# 日本原燃株式会社再処理事業所 再処理事業変更許可申請に関する 審査(案)の概要

## 原子力規制庁

## 六ヶ所再処理施設の審査の経緯

#### 【出戸西方断層の評価結果】

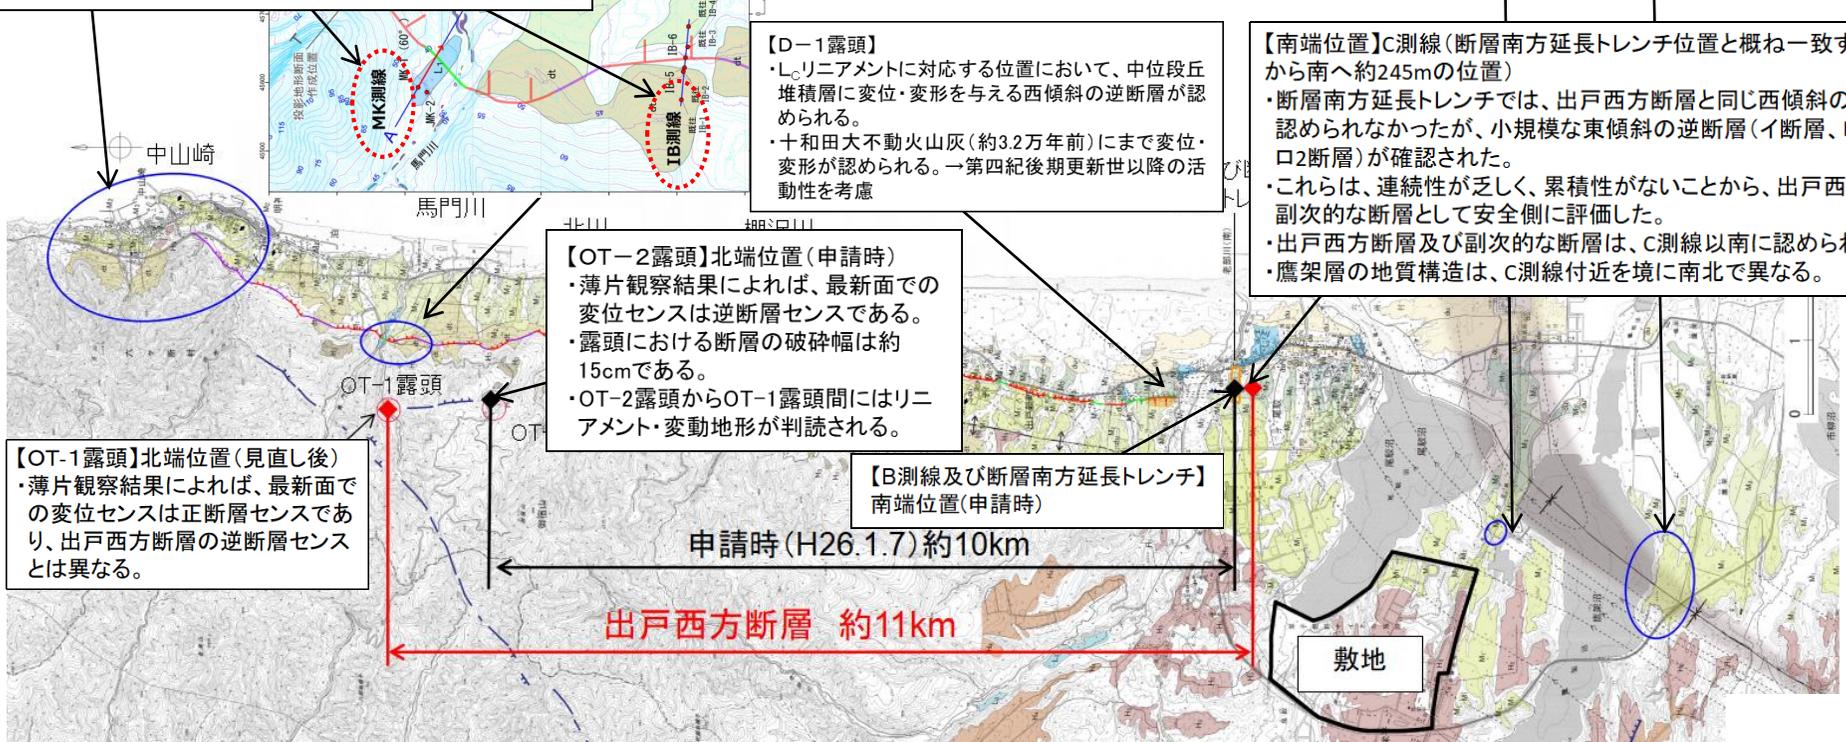
➤ 申請時は断層長さ約10kmとしていたが、原子力規制委員会の指摘を踏まえた追加調査等の結果、北端及び南端の位置を見直し(北端:OT-2露頭⇒OT-1露頭(OT-2露頭より北方約1.4km)/南端:B測線⇒C測線(断層南方延長トレンチより約245m)、断層長さ約11kmと再評価した。さらに、原子力規制委員会の指摘※1を踏まえ、断層北方(今泉ほか編(2018)が指摘する出戸西方断層の北方の活断層)及び敷地南方(向斜構造)において更なる追加調査を実施し、これまでの評価(断層長さ及び断層位置)に影響しないことを確認した。

- ・Liニアメントに対応する位置において、中位段丘堆積層に変位・変形を与える西傾斜の逆断層が認められる。
- ・十和田大不動火山灰(約3.2万年前)にまで変位・変形が認められる。→第四紀後期更新世以降の活動性を考慮

- ・断層南方延長トレンチでは、出戸西方断層と同じ西傾斜の逆断層は認められなかったが、小規模な東傾斜の逆断層(イ断層、ロ1断層、ロ2断層)が確認された。
- ・これらは、連続性が乏しく、累積性がないことから、出戸西方断層の副次的な断層として安全側に評価した。
- ・出戸西方断層及び副次的な断層は、C測線以南に認められない。
- ・鷹架層の地質構造は、C測線付近を境に南北で異なる。

- ・薄片観察結果によれば、最新面での変位センスは逆断層センスである。
- ・露頭における断層の破碎幅は約15cmである。
- ・OT-2露頭からOT-1露頭間にはリニアメント・変動地形が判読される。

【OT-1露頭】北端位置(見直し後)  
・薄片観察結果によれば、最新面での変位センスは正断層センスであり、出戸西方断層の逆断層センスとは異なる。

## 出戸西方断層の評価(2)

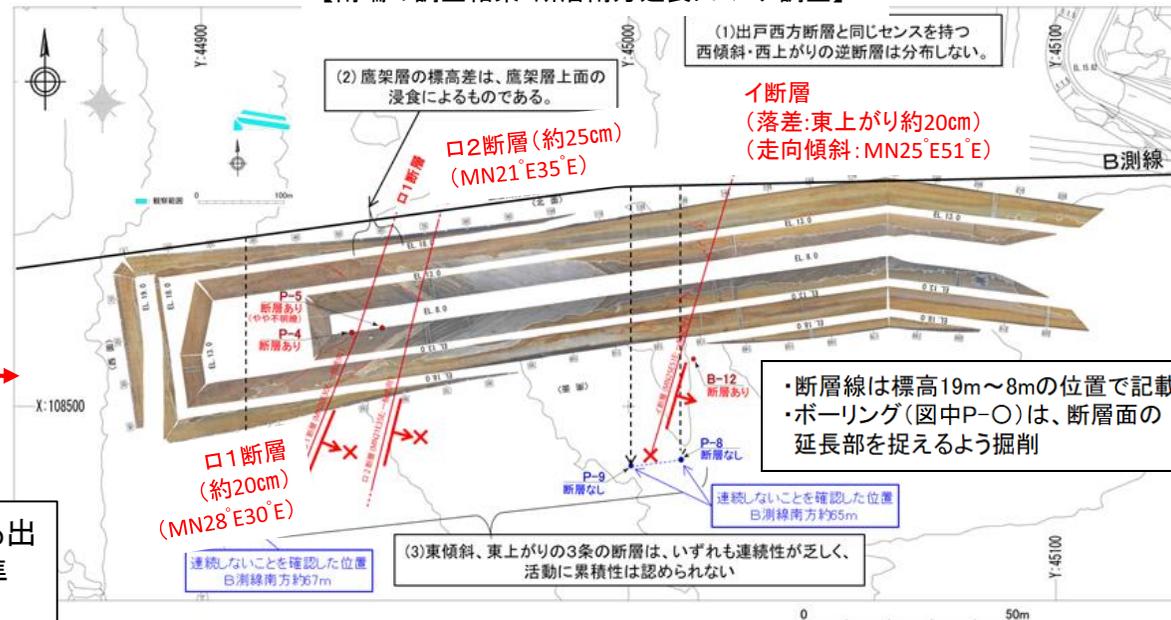
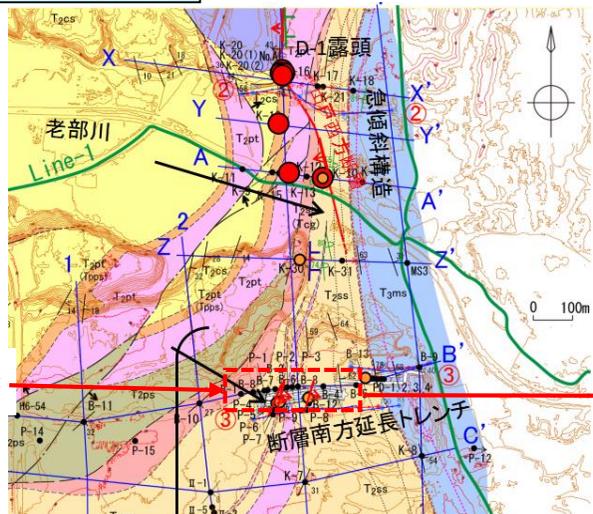
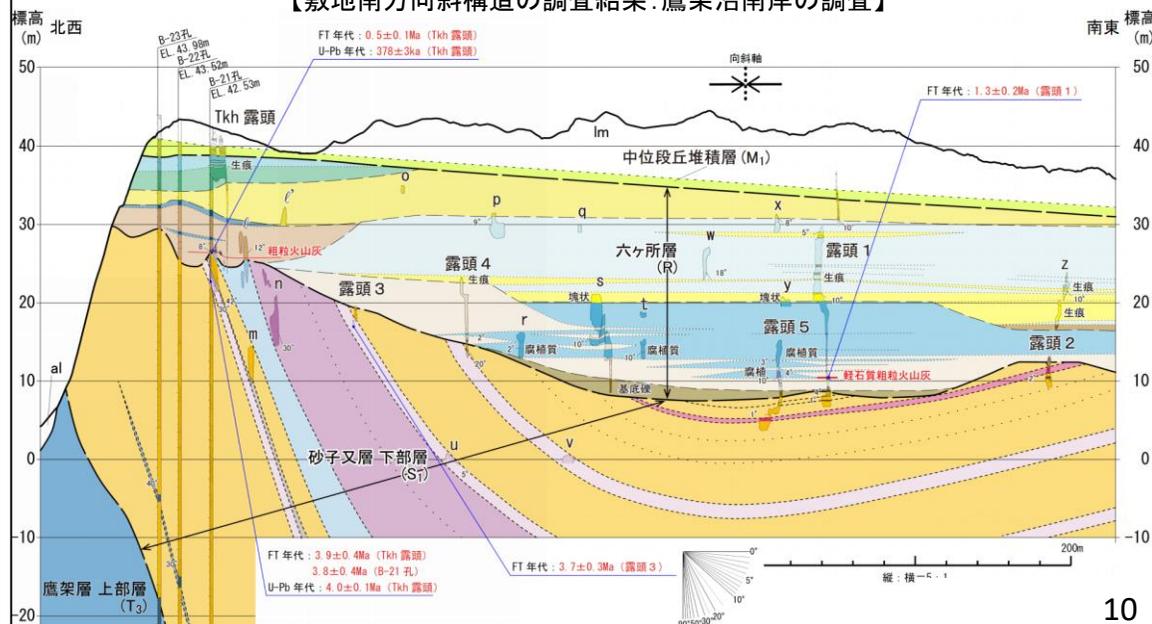
- 断層長さについては、断層南方延長トレンチにおいて出戸西方同様の西傾斜の逆断層は確認されないものの、小規模な東傾斜の逆断層が3条確認されたこと等も踏まえ、地表付近の個別の痕跡等のみにとらわれることなく、変位センスや地質構造等を総合的に検討して保守的に端部を評価し、約11kmとしていること
- 今泉ほか編(2018)が指摘する出戸西方断層の北方の活断層については、ボーリング調査等のデータ拡充を行い、当該断層の存在を示唆する断層及び地質構造は存在しないと評価していること
- 出戸西方断層南方の向斜構造については、地表地質調査等のデータ拡充を行い、当該向斜構造を成す地層を不整合に覆う第四紀前期~中期更新世の六ヶ所層がほぼ水平に堆積していることから、六ヶ所層堆積中及びそれ以降の活動はないと評価していること
- その他、出戸西方断層は、海上音波探査等の結果から、海側等には連続しないことを確認していること

<審査結果の概要> 規制委員会は、敷地近傍境界を横断する出戸西方断層の評価については、以下のことから、事業指定基準規則に適合するものと判断した。

➤ 地震動評価①出戸西方断層による地震 (基準地震動として選定)

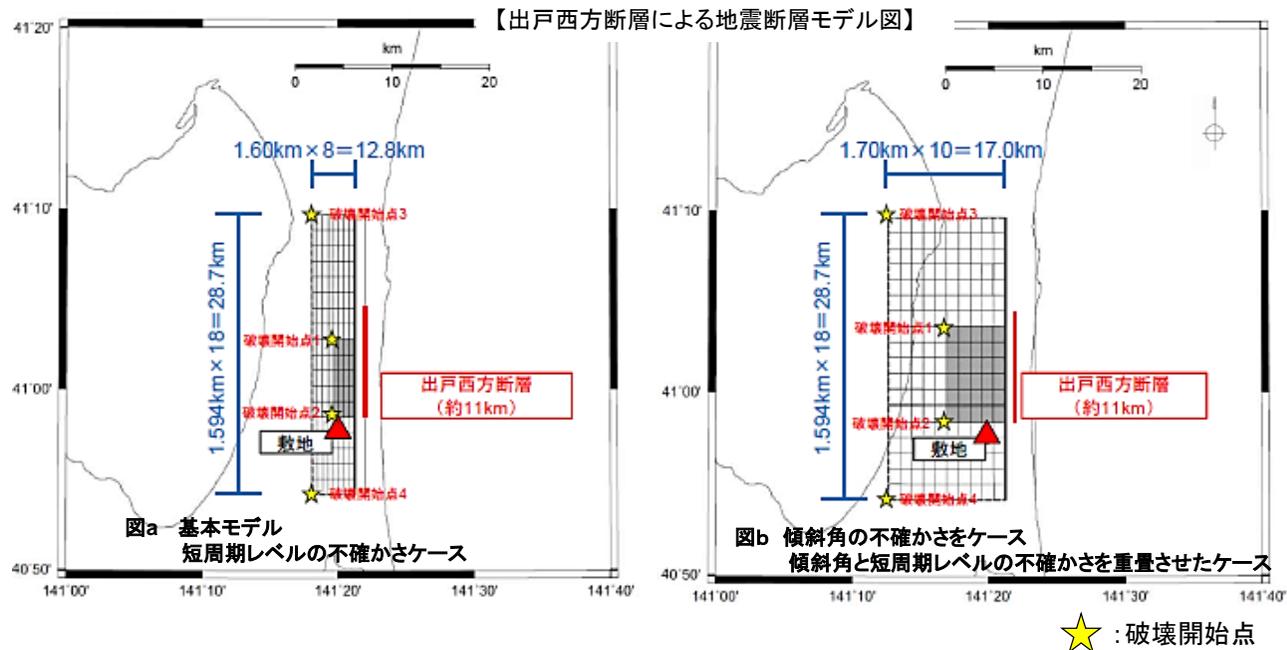
・原子力規制委員会の指摘を踏まえ、右表のとおり評価を見直した。

地震規模	不確かさケース
見直し前	Mw6.4( $M_0=4.74 \times 10^{18} \text{N}\cdot\text{m}$ : 断層長さ22.8km)	短周期レベル(1.5倍) 断層傾斜角(45°)
見直し後	Mw6.5( $M_0=7.51 \times 10^{18} \text{N}\cdot\text{m}$ : 断層長さ28.7km)	短周期レベル及び 断層傾斜角の重畳ケースを追加

- ・レシピ、地質調査等を踏まえ、震源モデル及び震源特性パラメータを設定するとともに、震源断層長さについては、孤立した短い活断層による地震の地震規模として Mw6.5 ( $M_0=7.51 \times 10^{18} \text{Nm}$ 相当)となるように、断層幅を考慮して28.7kmと設定していること、また、敷地での地震動が大きくなるよう予め敷地に近い位置にアスペリティを配置した基本モデルを設定して適切に評価を実施していること
- ・短周期の地震動レベルを基本モデルの1.5倍とし、かつ、長周期の地震動レベルに影響のある地震モーメントが大きくなる傾斜角を45°としたケース等の不確かさを十分に考慮した評価を実施していること

【耐震重要施設及び重大事故等対処施設直下の断層(平面図)】

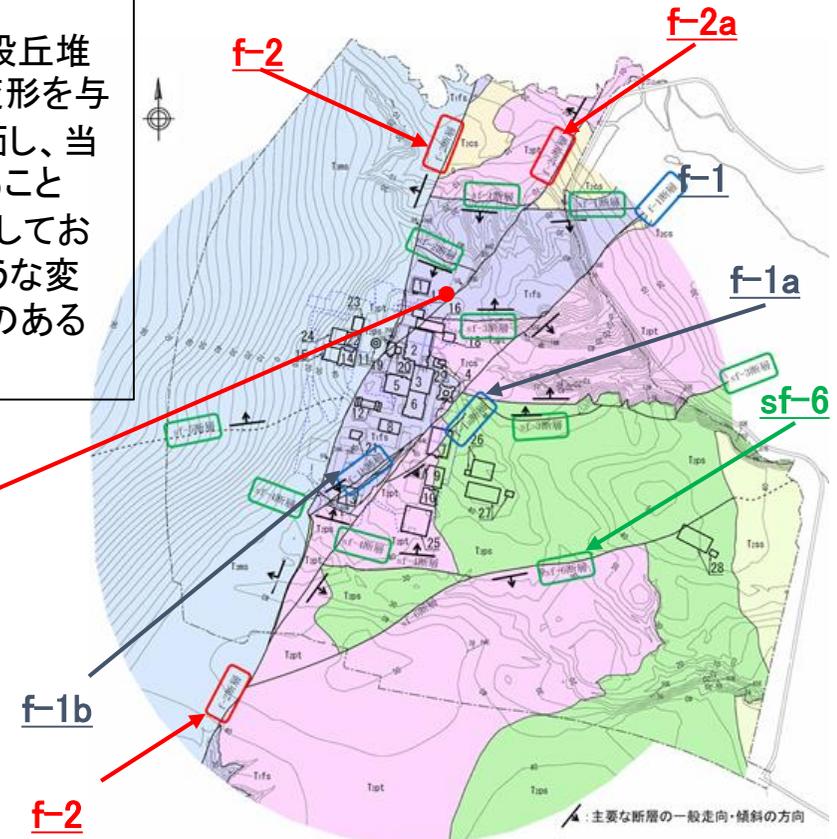
- ・敷地内には、11条の断層が認められ、このうち耐震重要施設を設置する地盤に確認される断層(4条)及び重大事故等対処施設を設置する地盤に確認される断層(1条)を抽出していること
- ・これらの断層は、断層が分布する鷹架層を不整合に覆う六ヶ所層、高位段丘堆積層(約20万年前)又はこの2層間に挟まれる古期低地堆積層に変位・変形を与えていないことなどから、第四紀中期更新世以降に活動していないと評価し、当該断層は「将来活動する可能性のある断層等」には該当しないとしていること
- ・敷地南東部に分布する地すべり構造は、六ヶ所層中の層面すべりと判断しており、耐震重要施設の基礎地盤である鷹架層には、地すべりと関連するような変形構造は認められないと評価し、当該地すべりは「将来活動する可能性のある断層等」には該当しないとしていること

規制委員会は、以下のことから、事業指定基準規則に適合するものと判断した。

【露頭における断層活動性評価の例 (f-2a断層トレンチ(南)調査結果)】

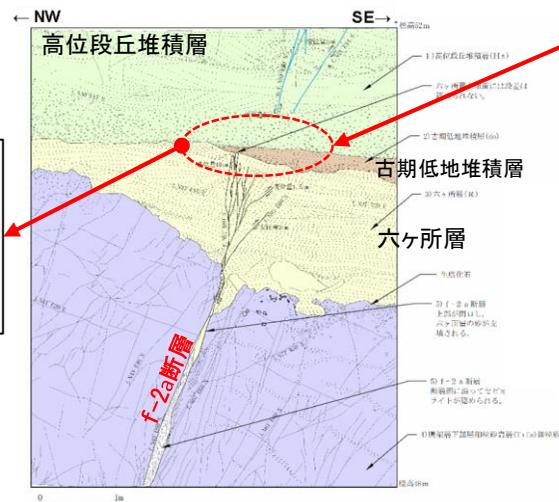
f-2a断層は、断層が分布する鷹架層を不整合に覆っている六ヶ所層及び高位段丘堆積層(H5面堆積物)中に小断層が認められたが、この2層間に挟まれる古期低地堆積層の基底面及び堆積構造に変位・変形を与えていないことから、第四紀中期更新世以降に活動していないと評価した。

## 冷却塔の新設<竜巻②>

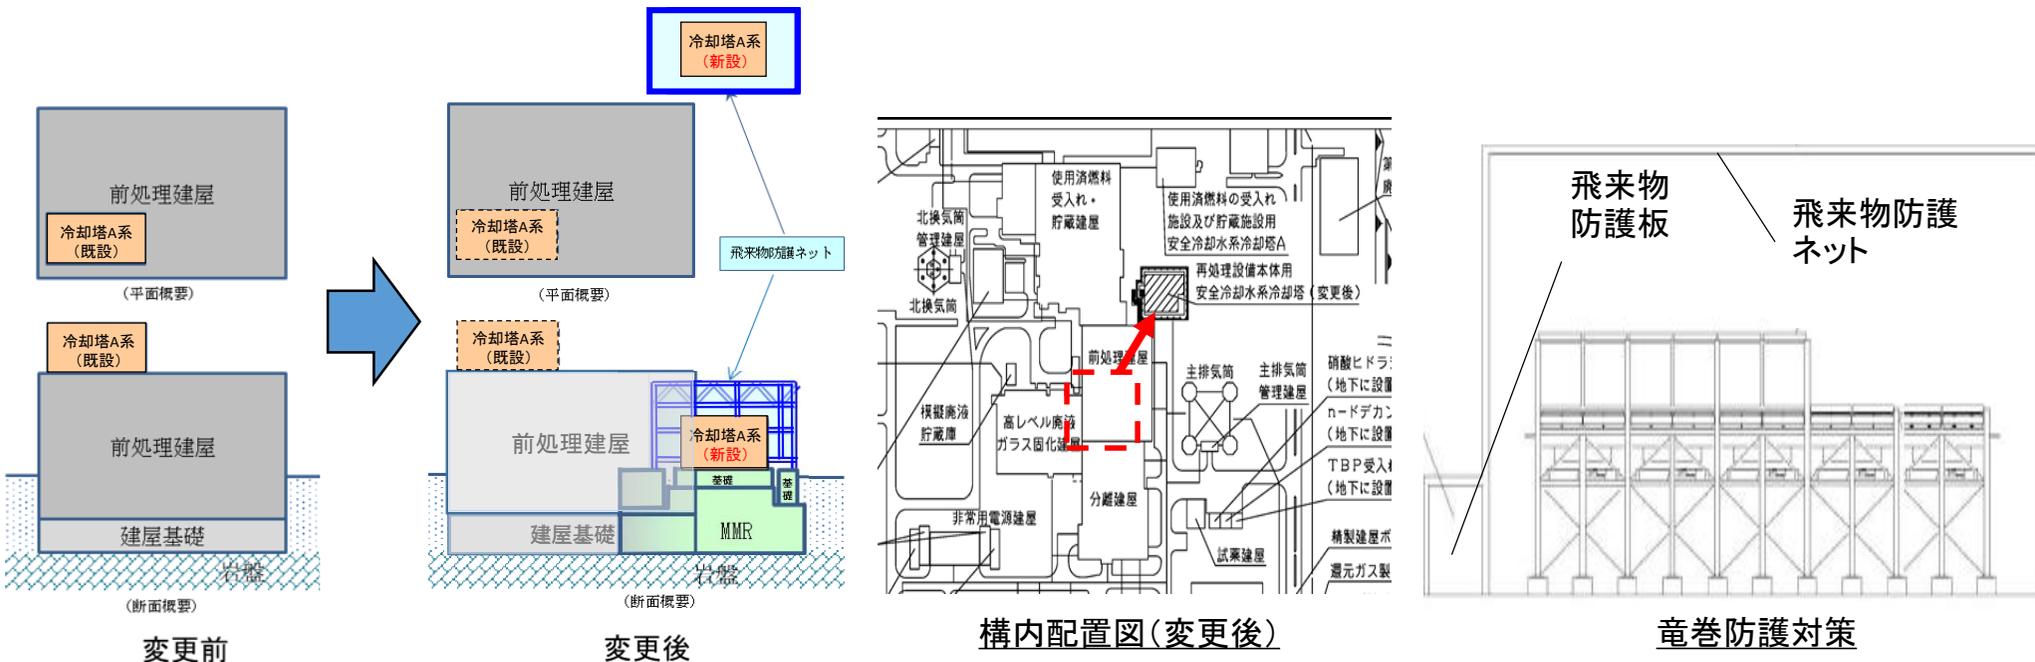
- 申請者は、多重化した防護対象施設のうち、1系統のみを竜巻から防護する方針を説明していた。
- 規制委員会は、審査の過程において、基準要求を踏まえ、多重化の要求のある施設については竜巻の影響を考慮しても2系統とも安全機能が損なわれないことが必要であり、必要な対応を求めた。
- これに対し、申請者は、2系統とも防護設計を講じることとし、そのうち、再処理設備本体用の安全冷却水系冷却塔については、設置位置を変更した上で竜巻防護設計を講じるという方針を示した。

規制委員会は、冷却塔の設置位置の変更について、設置位置以外の既許可申請書の設計方針に変更がなく、変更後の設置位置において想定される環境条件においてもその機能が発揮できる設計とされていることから、事業指定基準規則に適合するものと判断した。

## 臨界事故の対策(3)

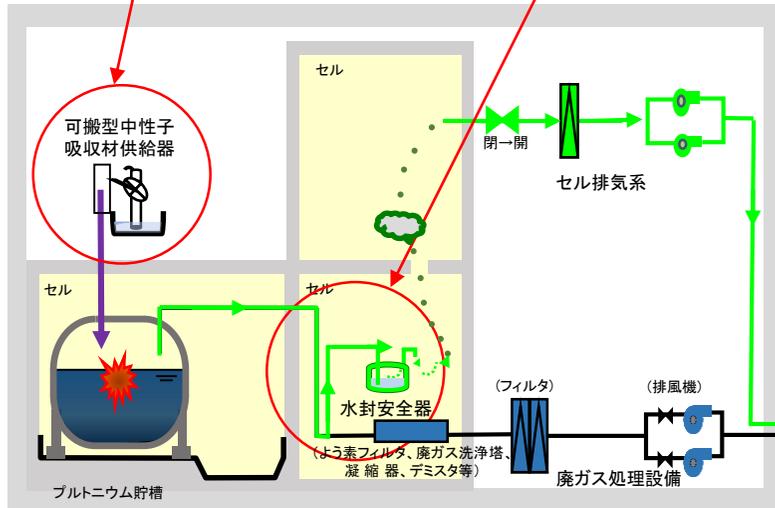
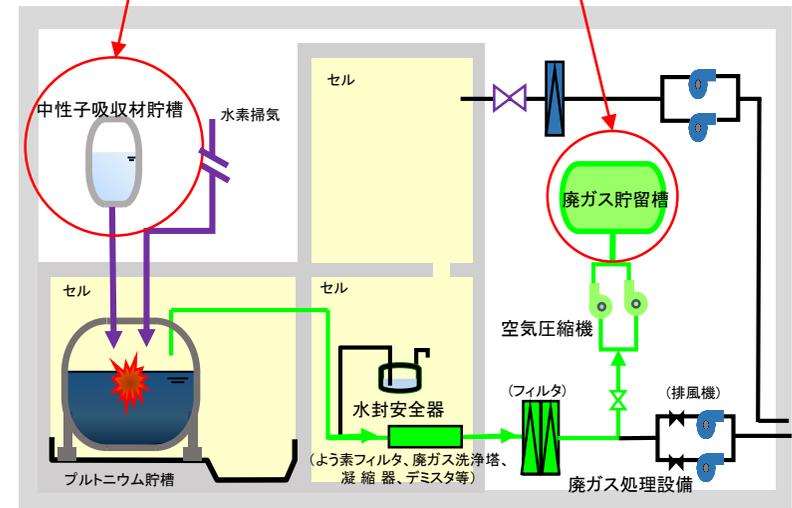
○規制委員会は審査の過程において、臨界事故により発生する放射性希ガス及びよう素は早期に主排気筒から放出されるという特徴があるため、放出量を可能な限り低減できるよう、早期に対処するための対策の検討を求めた。

○申請者は、検討の結果、以下の対策を講じることとした。

- ① 中性子吸収材を自動投入する設備を設置する。
- ② 臨界検知後、速やかに廃ガス貯留槽に放射性物質を閉じ込める系統を設置する。

中性子吸収材を  
手動で供給する

放射性物質をセルに導出し、放射性物質の滞留・沈着を図る。その後、セル排気系から放出する

放出量 (Cs137換算) :  $4 \times 10^{-3}$  TBq

中性子吸収材を  
自動で供給する

放射性物質を廃ガス貯留槽に閉じ込める。その後、貯槽に残留している放射性物質を廃ガス処理設備から放出する

放出量 (Cs137換算) :  $8 \times 10^{-7}$  TBq

## 冷却機能の喪失による蒸発乾固の対策(4)

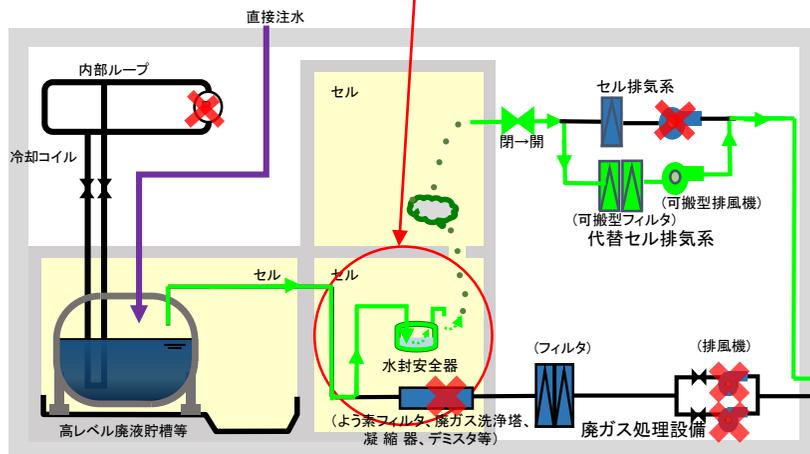
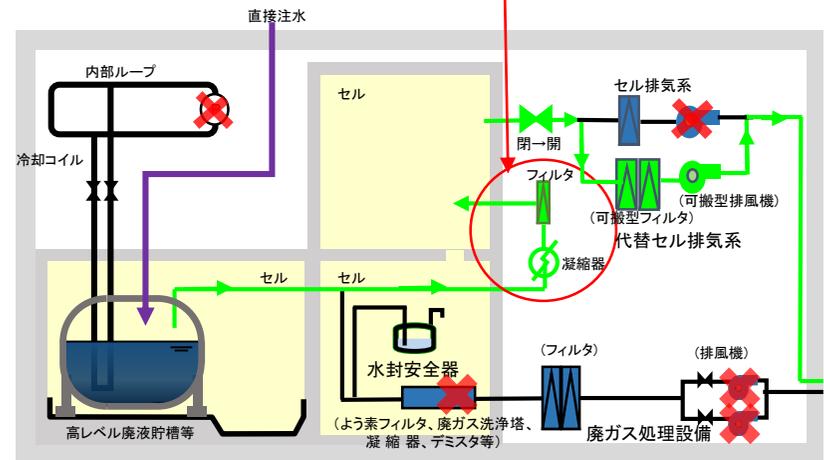
- 規制委員会は、審査の過程において、導出先セルが加圧状態となり、当該セルから放射性物質が放出される可能性についての検討を求めた。
- これに対し申請者は、導出先セルの圧力の上昇緩和のため、凝縮器を追加で設置し、蒸気を凝縮させること、また、凝縮器下流側に高性能粒子フィルタを設置し、セルに導出される放射性物質の量を低減させる対策を講じることとした。

放射性物質を直接セルに導出し、放射性物質の滞留・沈着を図る。その後、代替セル排気系から放出する

放出量 (Cs137換算) :  $1 \times 10^{-2}$  TBq

凝縮器により蒸気を凝縮し、さらに凝縮器下流の高性能粒子フィルタを通し、放射性物質の量を低下させた上でセルに導出し、放射性物質の滞留・沈着を図る。その後、代替セル排気系から放出する

放出量 (Cs137換算) :  $1 \times 10^{-5}$  TBq

# 放射線分解により発生する水素による爆発の対策(3)

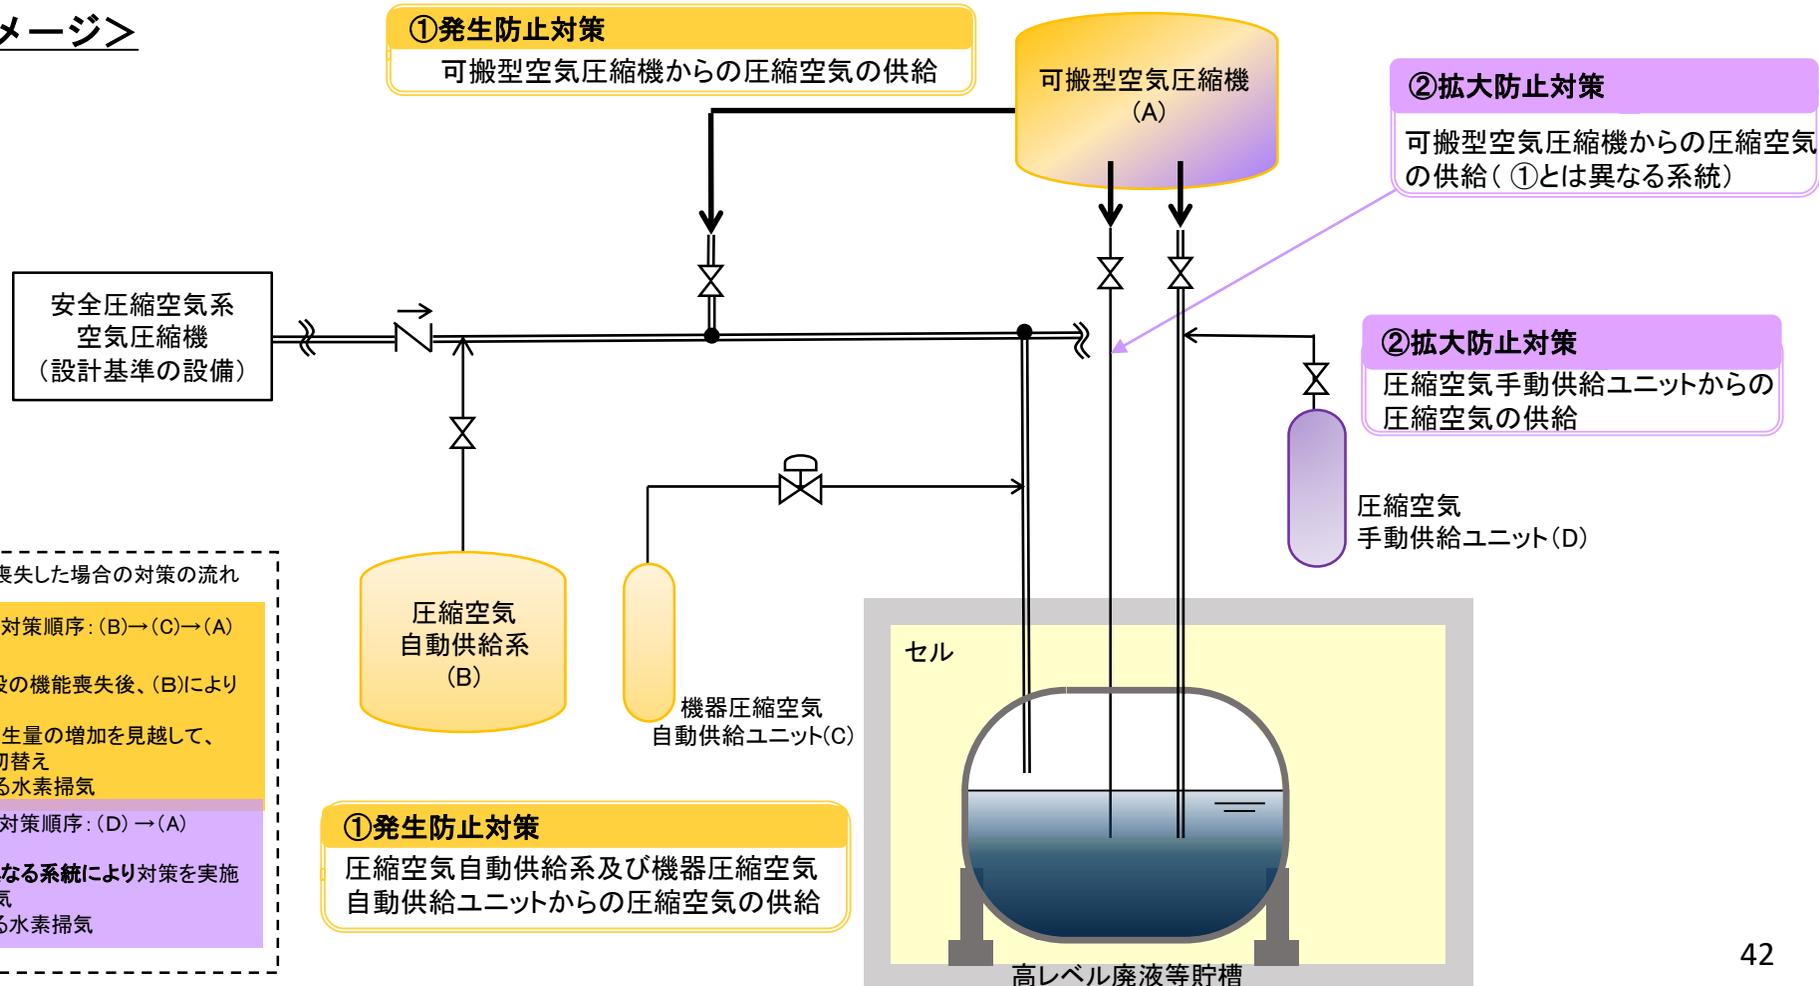
- 規制委員会は、高レベル廃液等が沸騰に至った場合には水素発生G値の増加により、通常運転時よりも多量の水素が発生するおそれがあるため、これを考慮した水素掃気量を確保するよう対策の検討を求めた。
- 申請者は、検討の結果、以下の方針を示した。
  - ・高レベル廃液等が沸騰に至った場合、水素の発生量は通常時より相当多くなるため、水素爆発が生じないよう十分な量の掃気を行うとともに、水素濃度を測定し、柔軟に対応できるようにする。

<発生防止対策> 対策順序: (B)→(C)→(A)

- ①設計基準対象施設の機能喪失後、(B)により水素掃気
- ②沸騰による水素発生量の増加を見越して、一定時間後(C)に切替え
- ③最終的に(A)による水素掃気

<拡大防止対策> 対策順序: (D)→(A)

- ④(D)により水素掃気
- ⑤最終的に(A)による水素掃気
